**REPÚBLICA DE COLOMBIA
SUPERINTENDENCIA DE INDUSTRIA Y COMERCIO**

Oficio N° **11042**

Asunto: PATENTE DE INVENCION - PCT

Título de la solicitud: “DISPOSITIVO DE DRENAJE PARA EL CONTROL DE LA PRESION INTRAOCULAR EN GLAUCOMA” (Radicado N°. NC2016/0005603 del 21 de diciembre de 2016).

Figs. 1 y 2

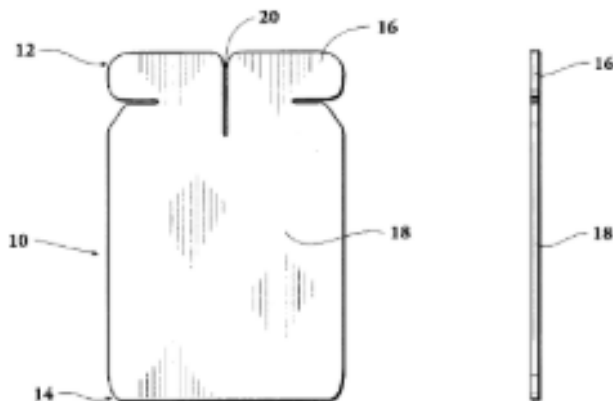
Asimismo, el documento D1 divulga las características de las reivindicaciones dependientes así:

- Reivindicación 3: Se crea una fístula completando la formación de los márgenes anterior y lateral de esta incisión limbal profunda. Se prefiere que la fístula mida aproximadamente (0,5 - 1 mm) de alto, por (3 mm) de ancho para formar una ventana para la inserción de la porción de pie (16) del implante (10) (Col. 8, líneas 52 a 58).
- Reivindicaciones 4 y 7: dicho implante tiene un grosor de aproximadamente 25-150 micras (reiv. 7).
- Reivindicaciones 6 y 9: una superficie que podrá ser plana, curvada, lisa.
